Vysvětlení zadávací dokumentace č. 1

Název veřejné zakázky:	Realizace polních cest v k.ú. Konojedy
Sp. značka / č.j.:	SPU 276960/2019 / SP11217/2019-537209
Druh zadávacího řízení:	dle § 3 písm. a) zákona, zjednodušené podlimitní řízení
Druh veřejné zakázky:	stavební práce

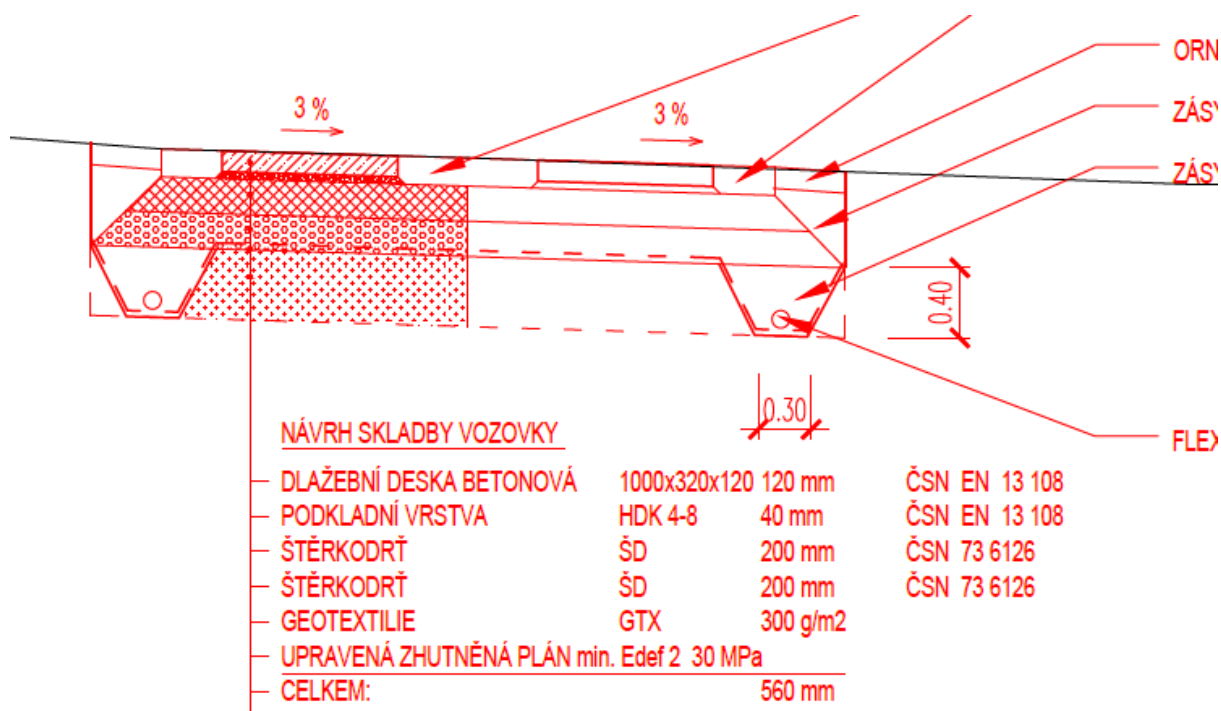
Všude ve VV se objevuje položka:

42	M	R2	ŽB prefabrované díly pojezdového pásu 800x300x120	kus	3 150,956
----	---	----	---	-----	-----------

Naproti tomu ve vzorových příčných řezech např. SO PC 22, Konojedy je uvedena deska jiných rozměrů:

Prosím o vyjasnění rozporu mezi PD a VV.

Na základě vyjádření projektanta předkládá zadavatel nové výkazy výměr pro polní cesty PC16, PC22 a PC11 a nové vzorové příčné řezy pro polní cesty PC16 a PC22, v nichž byly sjednoceny rozměry prefabrikovaných dílů pojezdového pásu s položkami ve výkazu výměr.
